2021年9月

ブリストルキャップ 更新型作製のご案内

株式会社 マルエム
大阪市城東区関目2丁目7-29
TEL 06-6931-4793
FAX 06-6932-6189

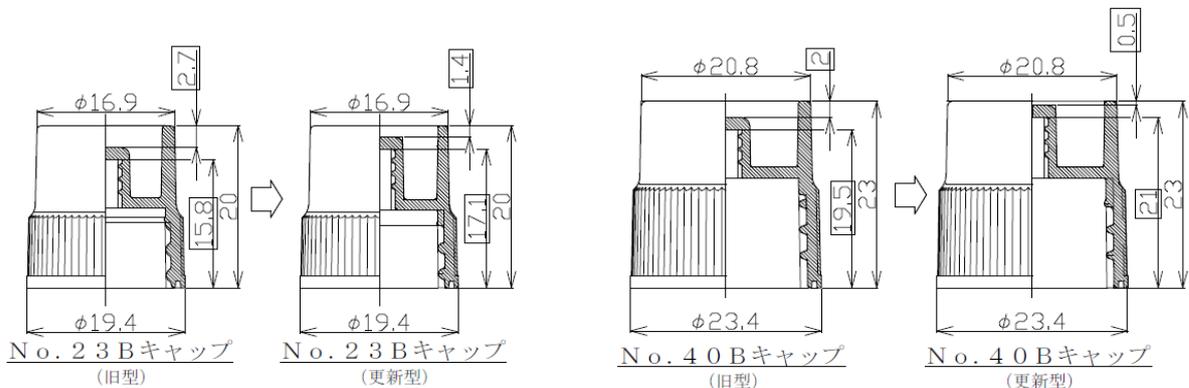
拝啓 貴社益々ご清栄の段お慶び申し上げます。
平素は格別のお引立てを賜り、厚く御礼申し上げます。
早速ではございますが、表題の件につきましてご報告させていただきます。
ブリストル瓶用キャップNO. 23B, 40B金型老朽化に伴い、更新型を作製させていただきました。
大幅な変更はございませんが、一部変更が生じておりますので、下記図にてご確認頂きたいお願い申し上げます。
尚、ハケ部が現状より約1mm深くキャップへ差し込みますので、ハケ寸法指定の製品につきましては、現状寸法より1mm長く設定して頂き、ご発注頂けますようご協力の程、宜しくお願い申し上げます。
レギュラー製品につきましては、弊社にてハケ寸法管理させていただきます。
切り替え時期につきましては、現行製品在庫が無くなり次第、随時変更とさせていただきます。サンプルのご用意が来ておりますので、ご入用の場合は弊社までご依頼頂きたいお願い申し上げます。
更新型への変更につきまして、ご面倒をお掛け致しますが、今後もより良い製品を供給させて頂けるよう取り組んで参りますので、ご理解、ご協力の程宜しくお願い申し上げます。
なにとぞ、宜しくお願い申し上げます。
